## IRBS用充てんブロック受けボード IRBS-YK/IRBS-UB 仕様変更

耐火ボックスS IRBS用の充てんブロック受けボード IRBS-UBを仕様変更いたします。

現行仕様(縦横方向スリットあり)	新仕様(横方向スリットのみ)

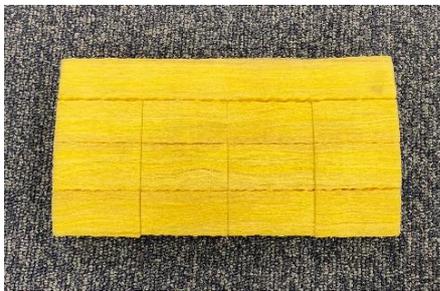
- ・縦横に入っていたスリットを、横方向のみに変更します。
- 受けボードと配管がより密着した仕上がりになります。
